Teto: laje aparente, iluminação e ar-condicionado

Distribuição conceitual sobre a laje de concreto — sem mudança de posição nesta proposta; só a parede cozinha/closet se move.

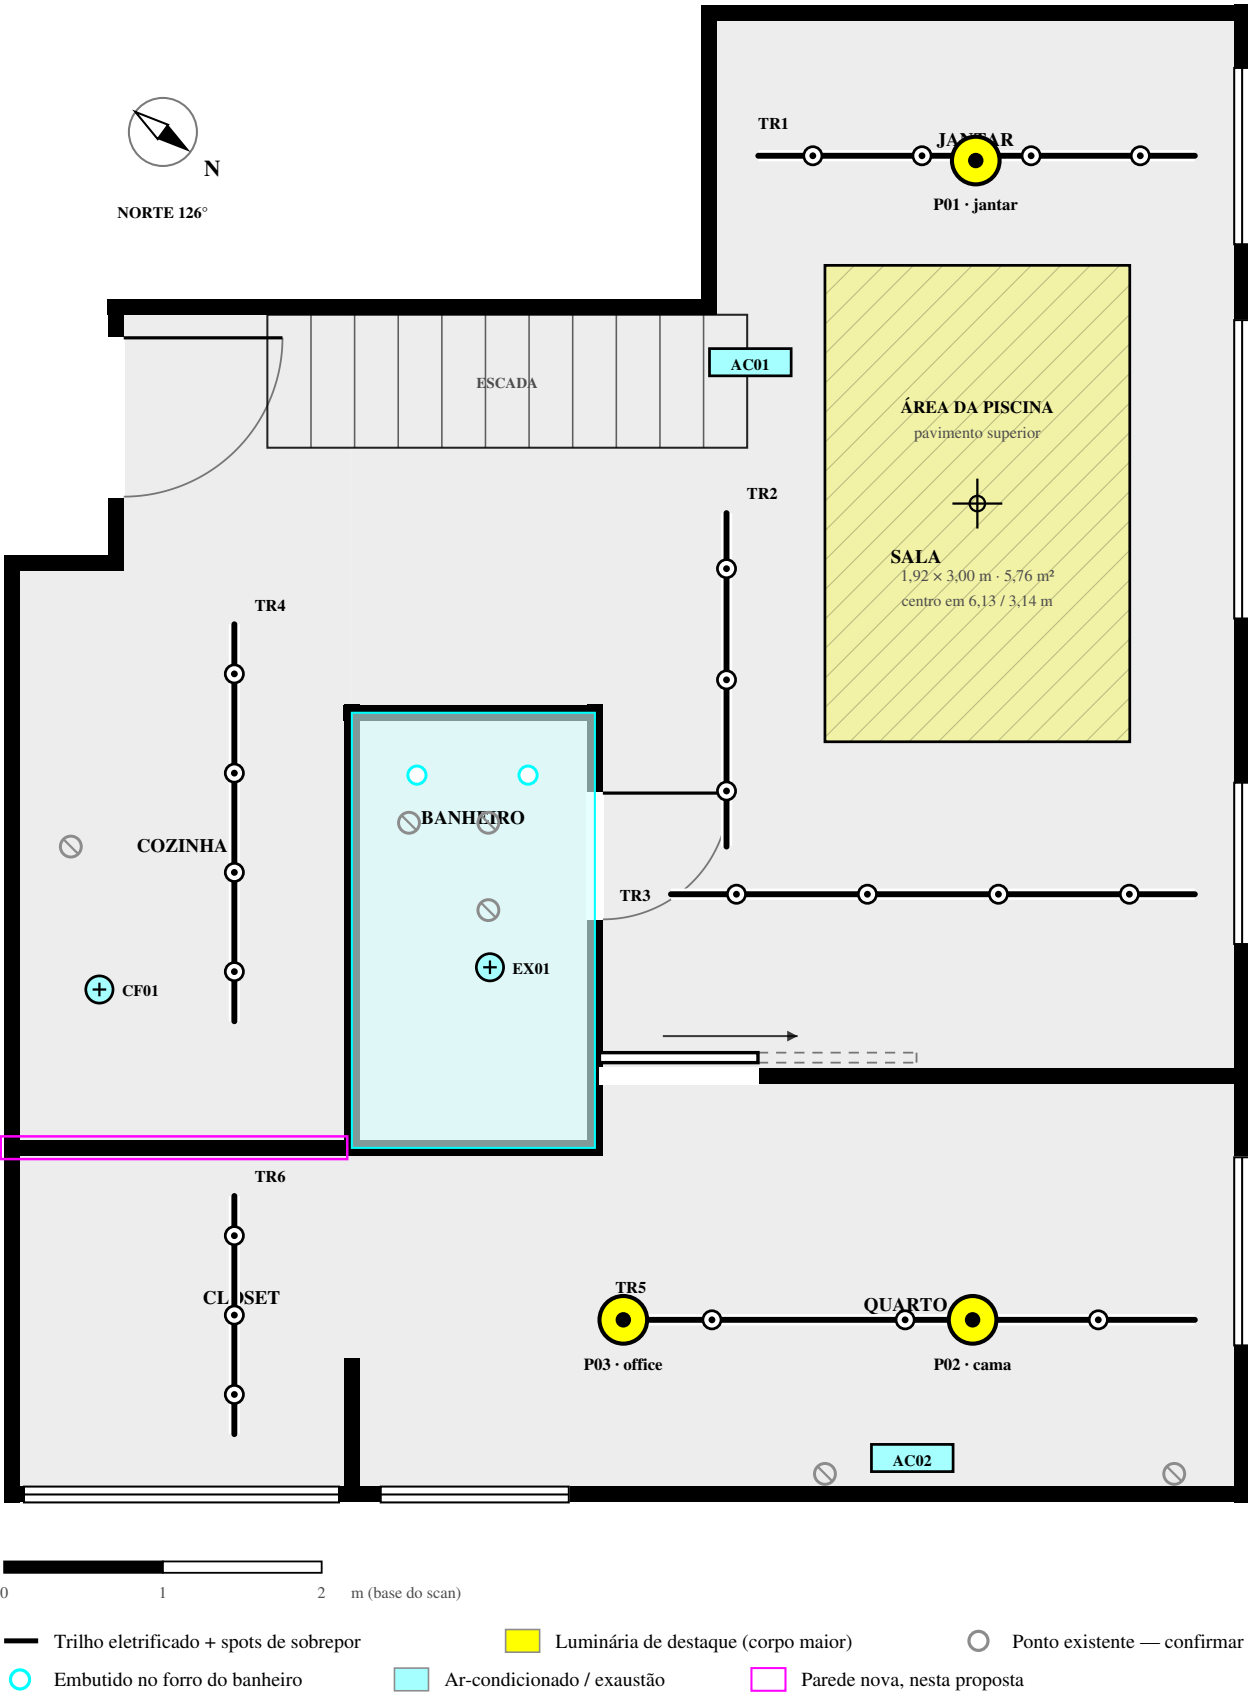
Trilhos, luminárias de destaque, pontos existentes e máquinas ficam nas mesmas posições da REV. M — nenhum está no trecho de laje que a cozinha ganha (faixa sul, ver Alt A · 03). Ganho: essa faixa fica sem trilho próprio; ao aprovar a proposta, avaliar estender o TR4 ou somar um spot para cobrir os 0,92 m² adicionais de teto da cozinha.

Traçado dos trilhos revisado conforme a sua marcação:

TR3 desceu para 5,60 m, ganhando recuo da drywall; TR5 desceu para 8,28 m, no eixo das duas luminárias do quarto; TR6 saiu de junto da parede oeste e foi para 1,45 m, no mesmo eixo do TR4 — os dois lêem como uma linha só. O TR2 foi encurtado para 5,30 m: no traçado anterior ele cruzava o TR3 no meio da sala, e dois trilhos não se cruzam — se tiverem de se encontrar, é com conector T.

A reserva AC01 caía dentro da projeção da piscina.

Foi deslocada para oeste, mantendo a insuflação para sala e jantar. A posição definitiva depende de confirmar apoio acima do limite sala/jantar e o modelo da condensadora existente: não assumir que ela admite duas evaporadoras.
